**Avis sur le projet d'installation d'une centrale
photovoltaïque au sol à Bure (55)
porté par la société CPV SUN 40**

n°MRAe 2024APGE38

Nom du pétitionnaire	CPV SUN 40
Commune	Bure
Département	Meuse (55)
Objet de la demande	Demande de permis de construire une centrale photovoltaïque au sol.
Date de saisine de l'Autorité environnementale :	15/02/24

Figure 3: Plan de masse du projet

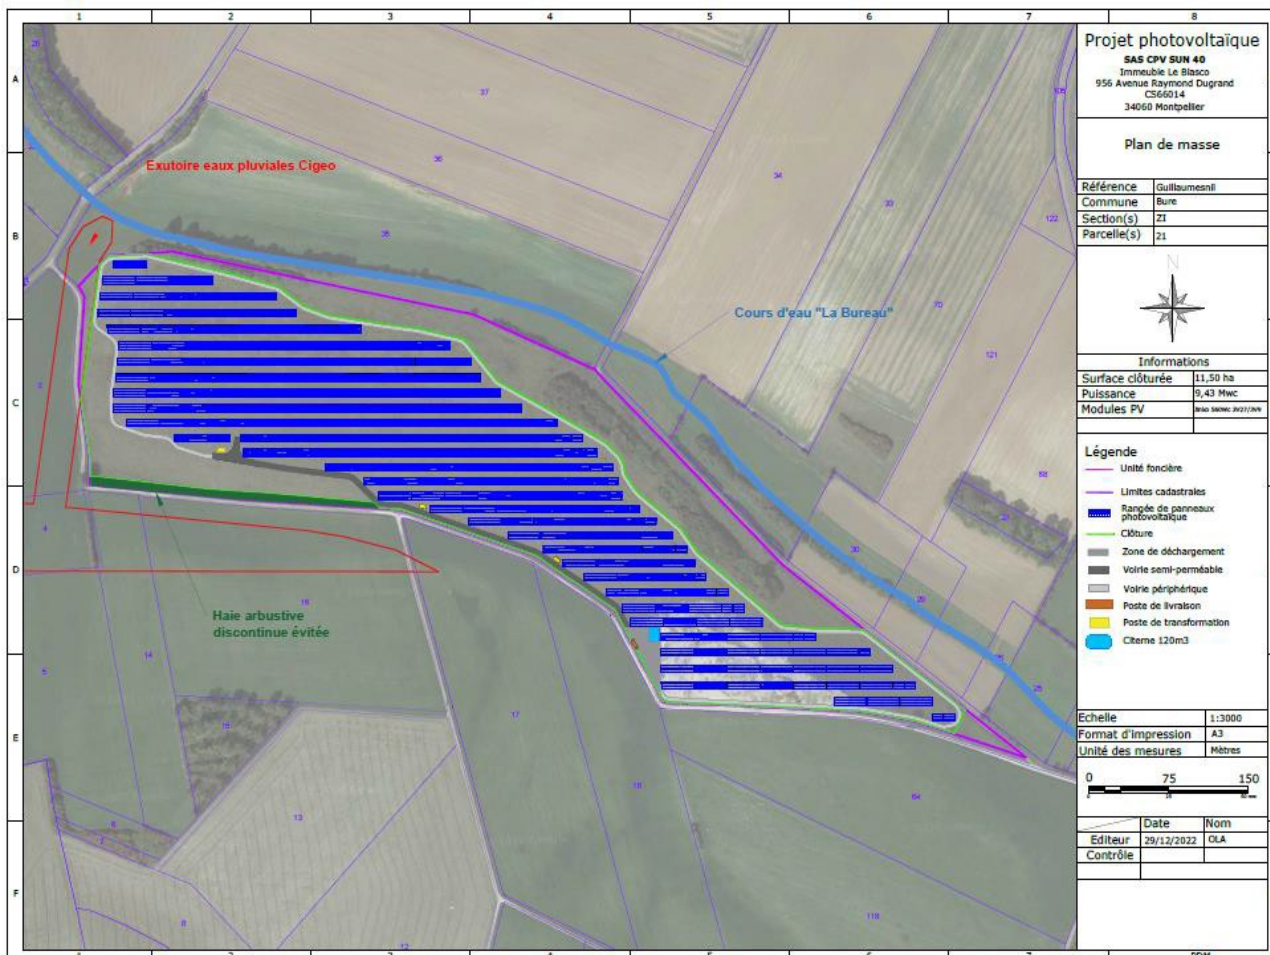
La future centrale comprendra 16 848 modules photovoltaïques à base de silicium cristallin, sur des châssis de support métalliques, pour une puissance crête délivrée de 9,43 MWc⁴. Elle sera équipée d'1 poste de livraison, d'1 poste de transformation, d'onduleurs, d'une clôture et d'une piste d'accès d'une largeur de 3 m. Les tables présenteront une inclinaison de 15 ° avec un espacement variant de 5 à 7,9 m entre chaque rangée. Le point le plus bas des tables est à 1 m et le point le plus haut à 2,70 m.

La défense extérieure contre l'incendie est assurée par un point d'eau incendie jugé « non conforme ou non réceptionné » par le service départemental d'incendie et de secours (SDIS).

Aussi l'Ae recommande de prévoir des équipements de défense contre l'incendie et de s'assurer de leur conformité auprès du service départemental d'incendie et de secours (SDIS).

L'Ae relève à cet égard que les structures porteuses des panneaux photovoltaïques seront ancrées au sol par des pieux battus. L'Ae s'est interrogée sur l'éventuelle percolation des eaux d'extinction d'un incendie très probablement polluées dans le sol puis vers la nappe d'eau souterraine le long des nombreux pieux de fondation projetés. Ce point est traité au paragraphe 2.3. ci-après.

L'Ae recommande au pétitionnaire de comparer les alternatives possibles pour les choix de la technologie des panneaux photovoltaïques et de leur mode d'installation en prenant en compte notamment le moindre impact environnemental (risque de pollution et optimisation du rendement), les possibilités de recyclage et l'aménagement sur site.
